“Débat public” sulla Gronda di Ponente - Considerazioni dell’INU

1. Osservazioni preliminari

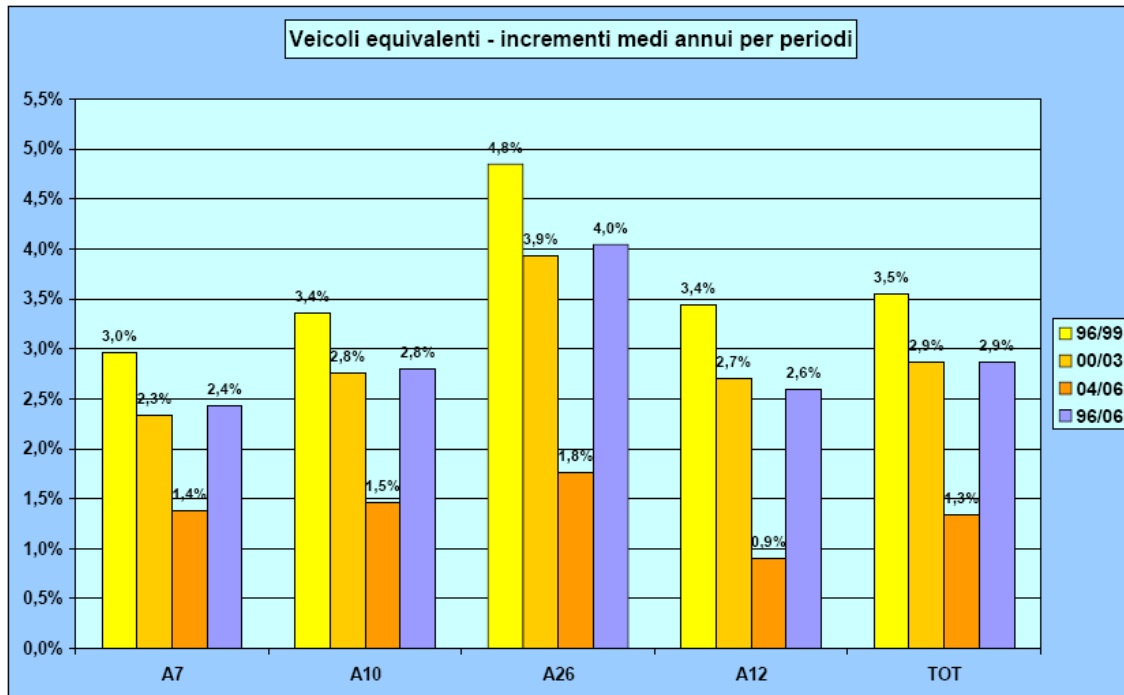
Quelle utilizzate non sono previsioni ma proiezioni, ottenute estrapolando gli andamenti 1996/2006. Le proiezioni presuppongono costanza di scenari. Nel periodo considerato erano compresenti due fattori convergenti di crescita della domanda:

- **basso** costo del petrolio
- **alta** congiuntura economica.

Possiamo ritenere che ciò non sarà più vero nel futuro ragionevolmente prevedibile.

Bisogna fare riferimento a uno scenario macroeconomico globale strutturalmente diverso, nel quale i fattori di crescita della domanda - sviluppo economico e costo del trasporto - si presumono sistematicamente divergenti.

I valori utilizzati per la proiezione

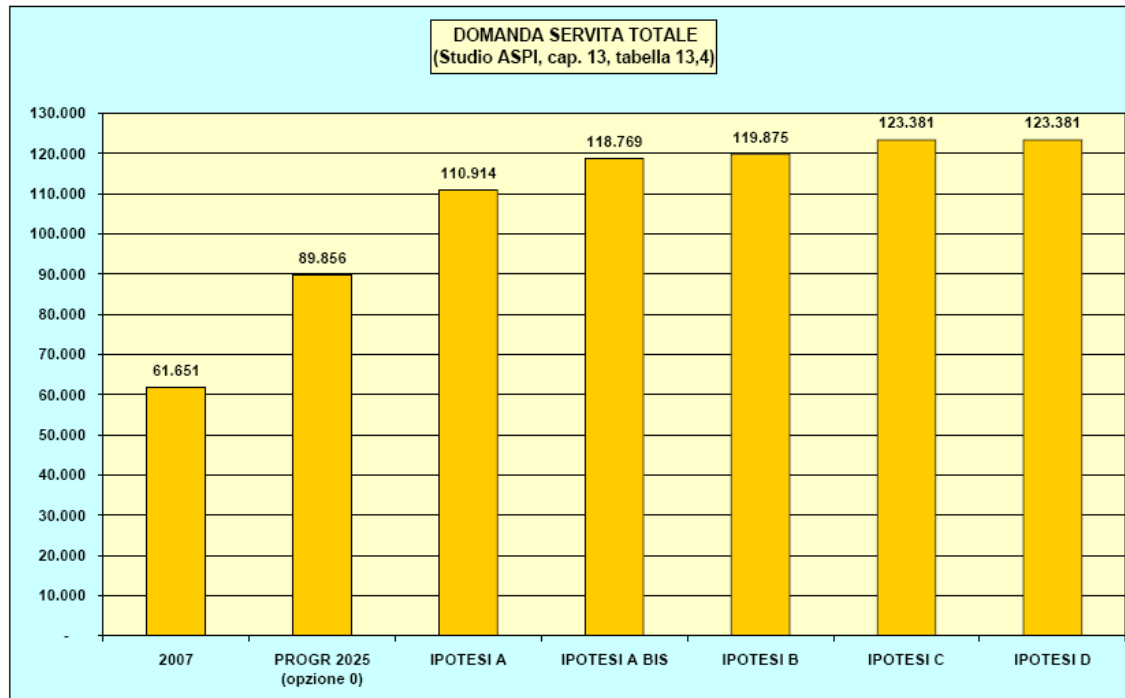
Lo studio ASPI ha utilizzato i valori medi del periodo. All'interno del periodo, i tassi di crescita sono fortemente decrescenti. Quindi i valori medi (colonna blu) sovrastimano la tendenza.

Nella tabella 13.4 si trovano i seguenti valori della “domanda servita totale”.

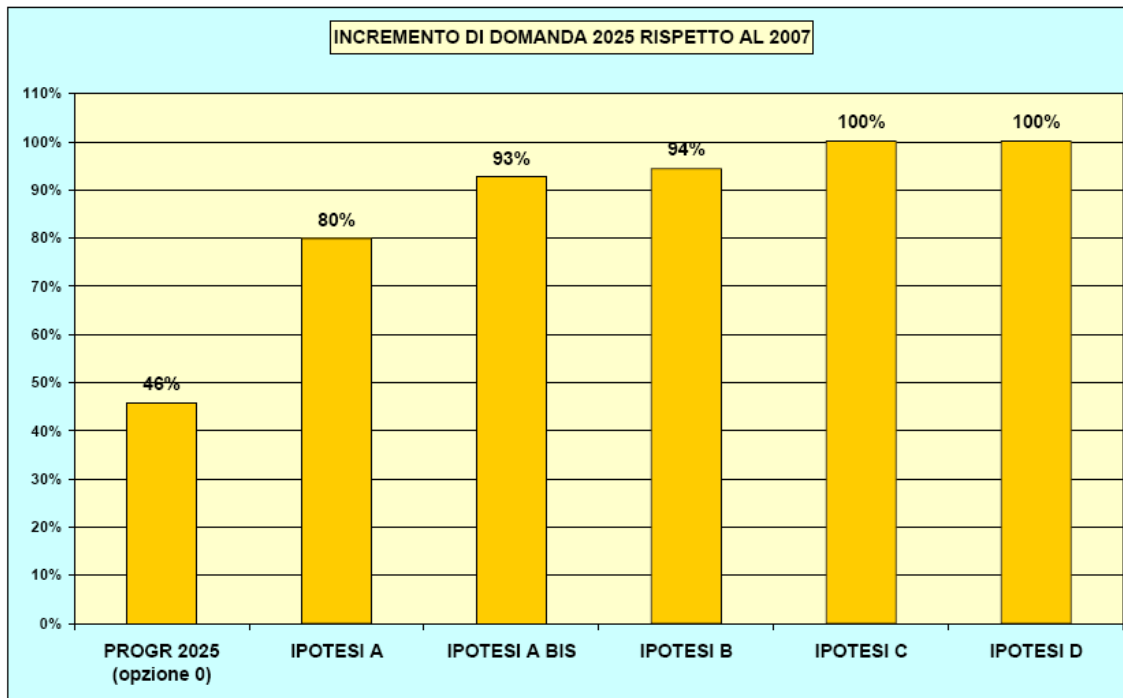
Lo “scenario programmatico 2025” riporta l’incremento di 28 mila veicoli (+46%) ottenuto attraverso la probabile sovrastima delle previsioni di cui si è detto.

Alle diverse ipotesi di gronda si associano ulteriori rilevanti incrementi di domanda, compresi tra un minimo di 21 mila e un massimo di 33 mila veicoli, con incrementi sul 2007 compresi tra l’80 e il 100%, cioè dell’ordine del doppio rispetto allo “scenario programmatico”.

Sorge spontanea la domanda: da dove vengono questi ulteriori incrementi? Traffico sottratto alla ferrovia? Traffico deviato da altri itinerari? In ogni caso, traffico poco “sostenibile” e poco remunerativo.

Dallo studio ASPI si ricavano dati molto eterogenei, come appare dai due grafici riportati sotto, riferibili rispettivamente al cap. 13 e al cap. 12.

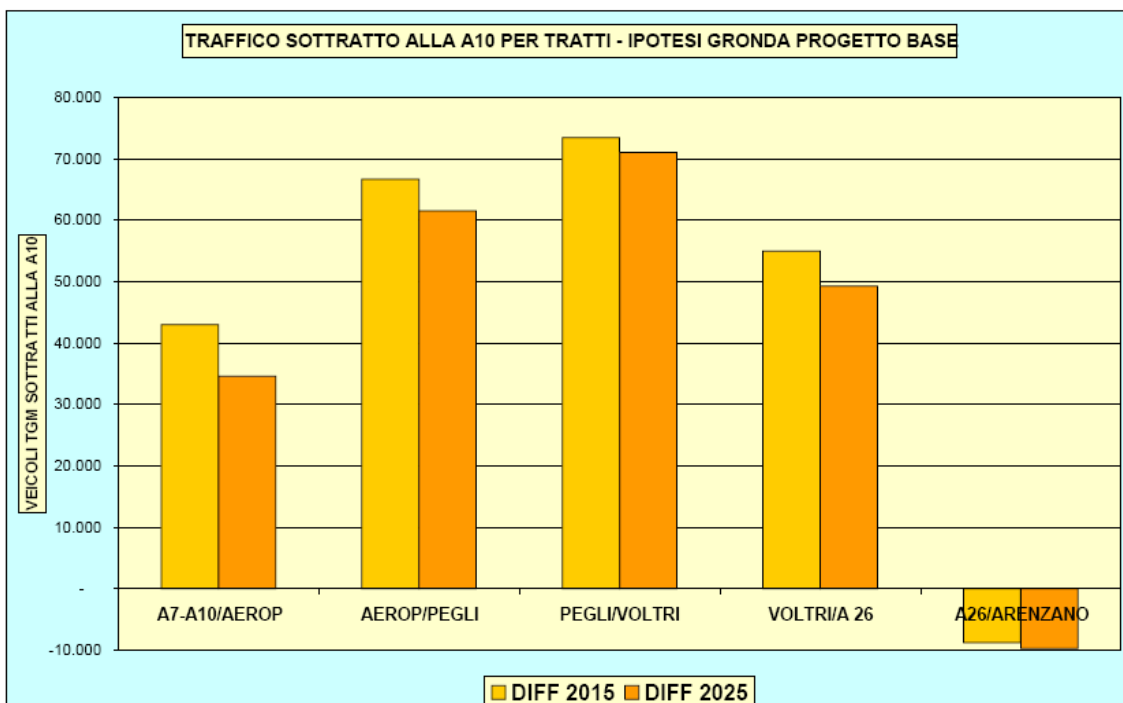
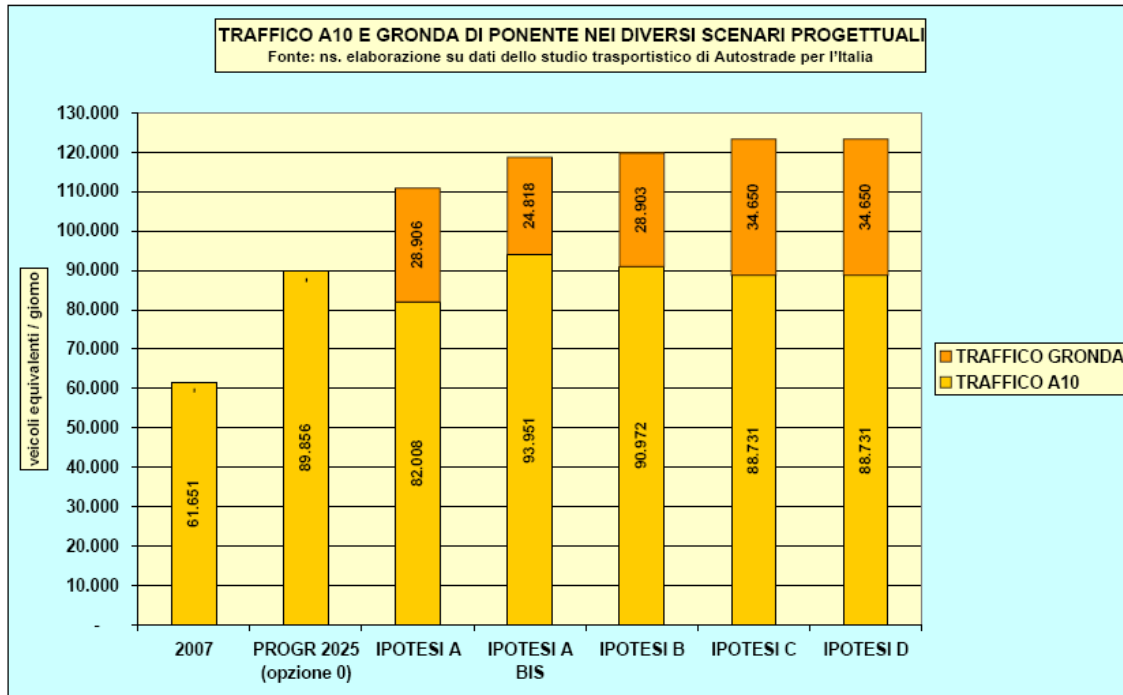
I valori del primo grafico lasciano la situazione com'è e sembrano sancire l'inutilità della gronda rispetto all'obiettivo di scaricare la A10.

Al contrario, quelli del secondo ci porterebbero vicini allo svuotamento della A10. Con un paradosso: il traffico sottratto diminuisce all'aumentare del traffico totale. Questi valori sembrano poco compatibili con quelli dei flussi di attraversamento visti sopra.
